**Peipsiääre vald Kasepää alevik Kasepää-Sipelga
tee ristumiskoha ehitamise nõuded**

Olete taotlenud nõuded ristumiskoha ühendamiseks riigiteega nr 22242 Alatskivi-Varnja tee (edaspidi *riigitee*) km 13,303. Soovite rajada ristumiskohta juurdepääsuks katastriüksusele tunnusega 58601:001:0732, sihtotstarve maatulundusmaa, mis asub Kasepää alevikus Peipsiääre vallas Tartu maakonnas. Ristumiskoht on vajalik riigimetsa majandamise eesmärgil.

Joonis 1. Ristumiskoha pikikaldete kujundamine

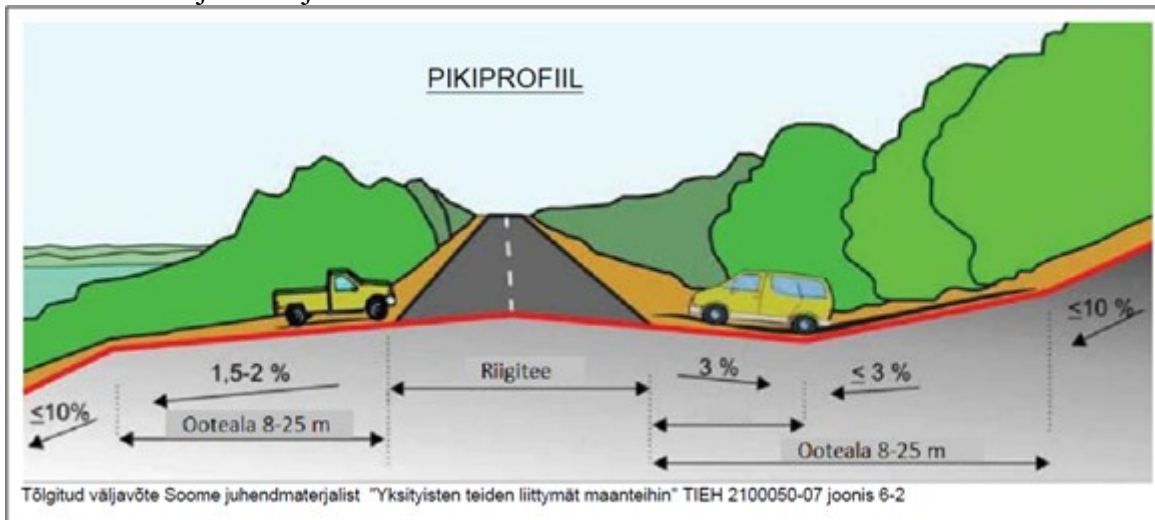
9. Ristumiskoha plaanilahenduse koostamisel lähtuda Transpordiameti tüüpjoonise II põhimõtetest. Pöörderaadiused määrata liikluskoosseisu kõige ebasoodsama sõiduki pöördekoridoride järgi. Kujutada pöördekoridorid joonistel.
10. Ristumiskoht projekteerida riigiteega võimalikult täisnurga all. Ristumiskoha pikikalded määrata vastavalt alltoodud joonise põhimõtetele arvestusega, et riigitee alusele maale sademeveett üldjuhul ei juhitata.
